**AVIS RELATIF À LA PROTECTION
CONTRE LES EVENTUELS EFFETS NOCIFS ET NUISANCES
PROVOQUÉS PAR LES RAYONNEMENTS NON IONISANTS
GÉNÉRÉS PAR DES ANTENNES ÉMETTRICES STATIONNAIRES**

Commune : MOUSCRON - Exploitant : PROXIMUS

Référence exploitant : 56RIS_00

Rapport n° 4941 / 2023

Figure 2 : Vue en plan des installations d'antennes dans un rayon de 300 mètres autour de l'installation faisant l'objet de la demande d'avis

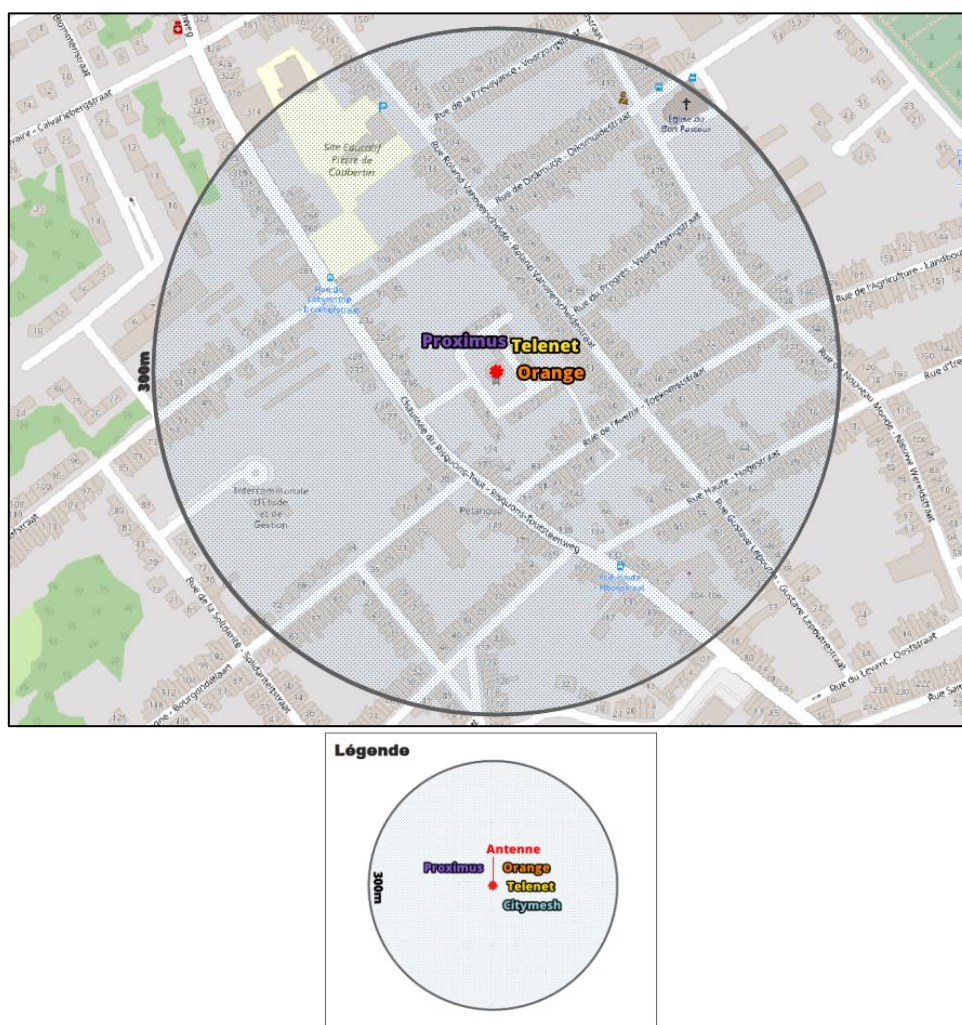
Compte tenu du nombre d'installations localisées dans la figure 2, il apparaît que l'intensité du rayonnement électromagnétique généré, dans les lieux de séjour situés à proximité de l'installation référencée dans le paragraphe 2, par l'ensemble des antennes émettrices stationnaires de l'ensemble des exploitants du même site d'antennes émettrices stationnaires respecte la limite fixée à l'article 4, § 2 du décret.
